## **Autorité environnementale**

# **Avis délibéré de l'Autorité environnementale sur les éoliennes flottantes de Groix et Belle-Île (56)**

**n°Ae : 2018-17**

Figure 7 : carte sonore prévisionnelle des niveaux de bruits dans l'air – Source dossier

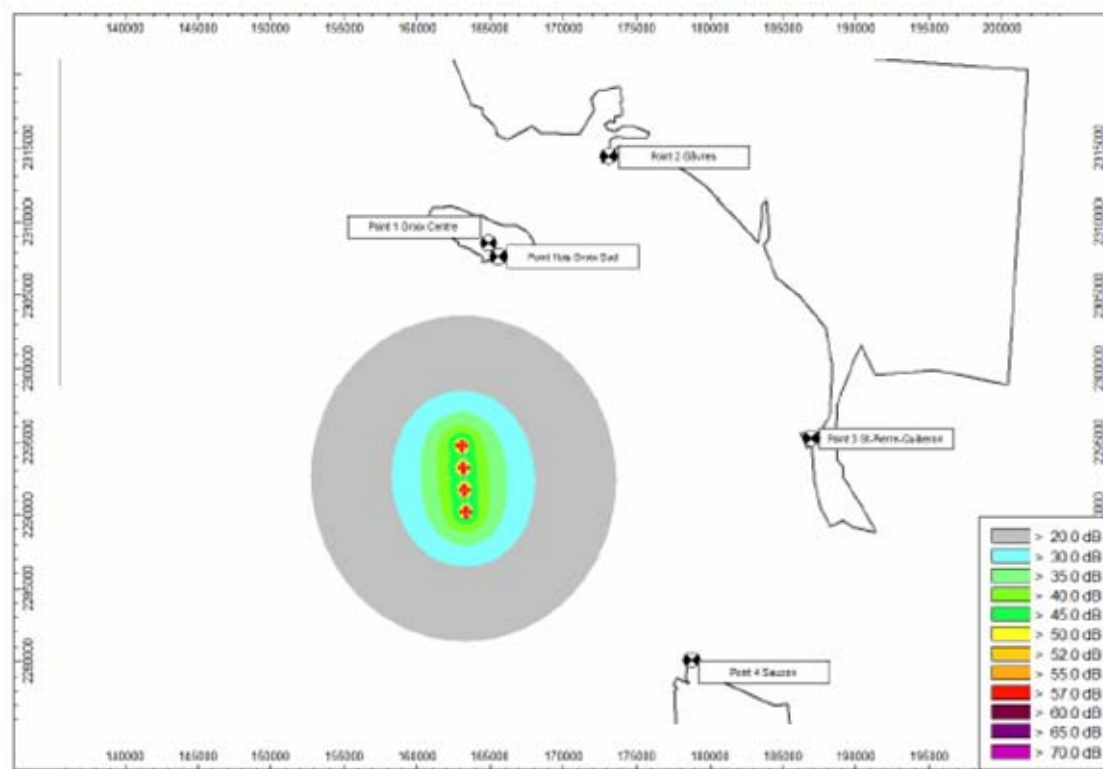
- ***d'assurer un suivi du bruit sous-marin généré par les éoliennes, notamment par le claquage des lignes d'ancrage, et de mettre en place le cas échéant les mesures d'évitement, de réduction et si nécessaire de compensation appropriées.***
- ***de préciser le résultat de la modélisation des conséquences de l'implantation des éoliennes en terme de variation du bruit pour quelques points représentatifs des îles de Groix et Belle-Île.***
